PROJET IMMOBILIER 2175 SAINT-PATRICK

Mémoire présenté par Société Logique

À l'OCPM dans le cadre de la consultation publique pour le projet immobilier du
2175, rue Saint-Patrick

1^{er} juin 2017

Plan d'aménagement : Typologie d'espaces extérieurs du projet immobilier 2175 Saint-Patrick

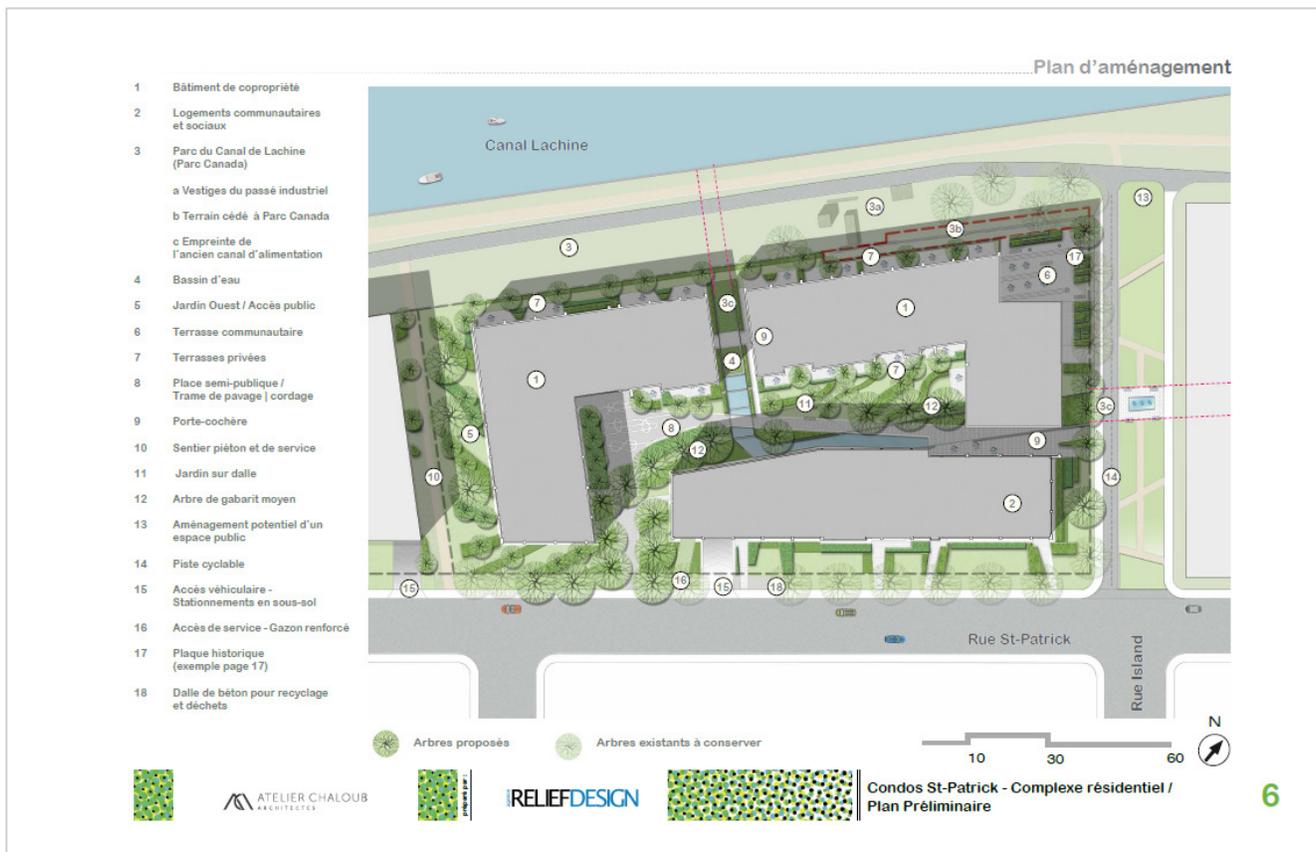
Des cheminements piétons sont présents dans l'ensemble des typologies d'espaces extérieurs proposés au projet 2175 Saint-Patrick, soient : la cour semi-publique, le jardin Ouest et les interfaces civiques Sud et Est. Pour assurer une bonne performance d'accessibilité universelle, des déplacements sécuritaires et conviviaux, un traitement spécifique doit être pris en compte en ce qui a trait à la différence des niveaux sur le terrain ainsi qu'aux délimitations tactiles et visuelles des cheminements piétons.

L'insuffisance ou l'absence de repères permettant aux piétons ayant des difficultés visuelles de s'orienter et d'éviter de dévier de leur trajectoire constitue un défi important en matière d'accessibilité universelle. Or, pour maintenir une ligne droite durant leurs déplacements, ces derniers utilisent une combinaison de stratégies, par exemple : la détection tactile et visuelle d'une bordure, d'une dénivellation, d'un alignement continu ou d'une surface gazonnée ainsi que la perception d'un alignement de façades continues. Pour atteindre ce résultat, nous recommandons d'aménager des corridors piétonniers distincts des autres composantes de l'aménagement et délimités des deux côtés. La délimitation doit être tactilement et visuellement détectable. Elle doit être continue (sans interruption) et être pérenne dans le temps (ne pas être déplaçable, aisément détectable été comme hiver).

Les bonnes pratiques : prévoir une dénivellation suffisante (60 mm min), une zone de plantation ou une surface gazonnée (600 mm min), un alignement d'objets ou de mobiliers urbains (1,2 m d'espacement max.), des textures et des couleurs contrastantes (matériaux).

Une pente trop importante du corridor piéton, notamment dans la portion Ouest du projet, rendra difficile ou inconfortable la marche pour plusieurs usagers : personnes se déplaçant en fauteuil roulant, parents avec poussettes, aînés avec canne ou marchette, incapacités temporaires, etc.

Les bonnes pratiques : la pente maximale des parcours doit être de 1:20 (5 %).

Aménager un corridor piétonnier délimité tactilement et visuellement des deux côtés et distinct des autres composantes de l'aménagement extérieur.

Aménager, pour l'ensemble des cheminements piétons, des sentiers piétons en pente douce.

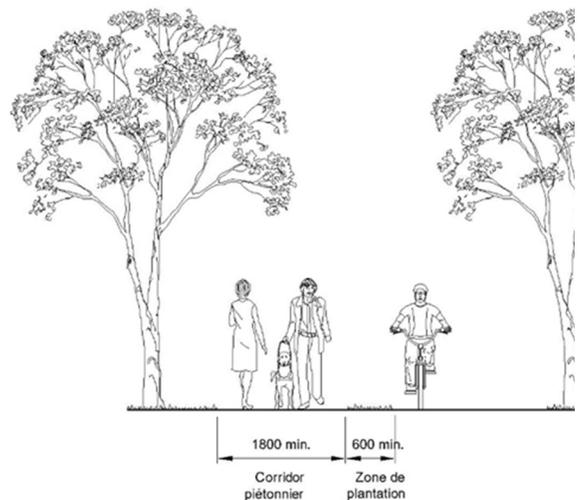
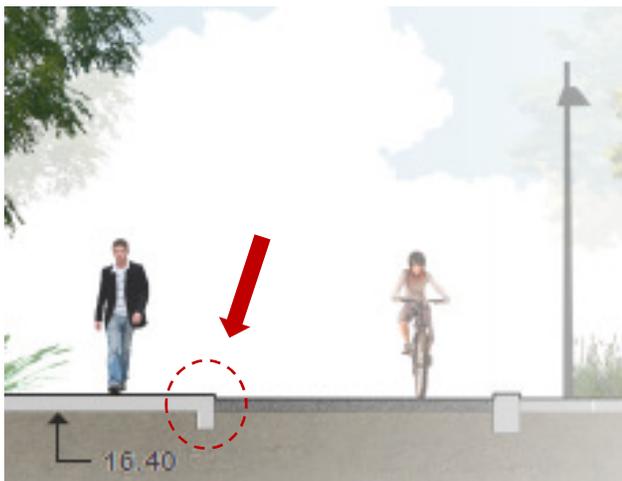
Défi d'aménagement : conflits potentiels entre usagers à l'entrée charretière du stationnement souterrain

C'est aux intersections des rues et aux entrées charretières que le risque de conflits entre voitures/piétons est le plus élevé. Les piétons qui ont une déficience visuelle peuvent dévier dans le stationnement sans s'en rendre compte lorsque l'entrée charretière est large. La pente transversale et le ressaut en bordure de chaussée sont des indications qui leur permettent de détecter la présence de l'entrée et de ne pas dévier dans la rue. Les personnes ayant une limitation motrice auront cependant de la difficulté à se déplacer sur la pente transversale de l'entrée charretière si cette dernière est trop accentuée. Les aînés craindront de chuter sur la pente glissante en hiver et vivront un sentiment d'insécurité à cause de l'interaction avec les véhicules.

- Entrée charretière la moins large possible;
- Prévoir un espace de dégagement de part et d'autre de l'entrée charretière pour améliorer la visibilité, à la fois pour le piéton et pour l'automobiliste (angle de visibilité accrue depuis la rue, depuis le trottoir et depuis l'entrée);
- Entrée charretière à 90° avec la circulation des piétons;
- Dénivellation de 25 mm entre la chaussée et la section basse de l'entrée charretière;
- Pente transversale suffisante pour être détectable par le piéton, sans être trop forte.

Aménager une entrée charretière détectable et sécuritaire.

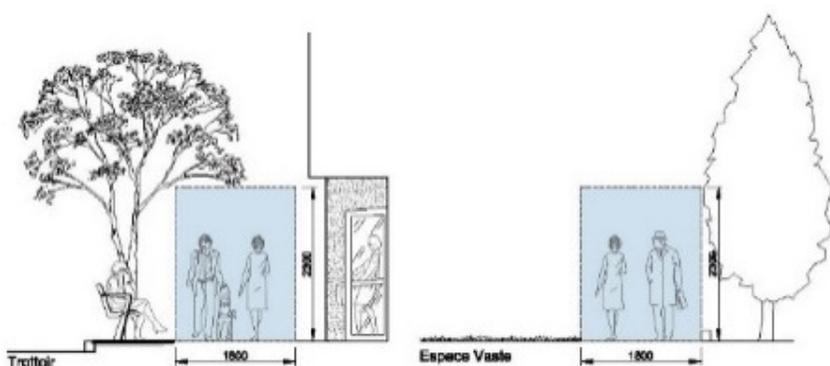
La qualité et la nature du sol et de son revêtement sont particulièrement importantes pour les personnes vivant avec des limitations fonctionnelles. Un sol meuble, glissant ou non stabilisé est accidentogène pour les personnes se déplaçant à l'aide d'une canne ou d'une marchette, et ne permet pas une circulation aisée pour les personnes en fauteuil roulant, pour les parents utilisant une poussette, pour les personnes ayant une valise à roulettes, etc. Certains pavés, dalles en verre, revêtements de type carrelage, ou pierres naturelles sont glissants quand il pleut. Avant de choisir un revêtement, tous les paramètres environnementaux (pluie, enneigement, verglas, ensoleillement, etc.) doivent être pris en compte, l'esthétique, certes important, ne doit pas être le critère essentiel.

Pour être perçu par les usagers ayant un résidu visuel, le contraste entre deux couleurs doit être de 70 % min. Ce pourcentage est obtenu à partir des indices de réflexion de la lumière de chacune des couleurs et non à partir d'une évaluation qualitative de la différence entre deux couleurs. L'usage d'un photomètre est recommandé pour mesurer l'indice de réflexion de la lumière des couleurs dans l'environnement où il est prévu de les apposer.

En somme, le revêtement doit être contrastant et ne doit pas présenter de trous, de fentes ou d'autres déformations. Il ne doit pas y avoir de ressauts de plus de 13 mm. Les matériaux utilisés doivent être non glissants et uniformes et les joints, étroits et peu profonds.

Installer un revêtement contrastant et facilitant la marche.
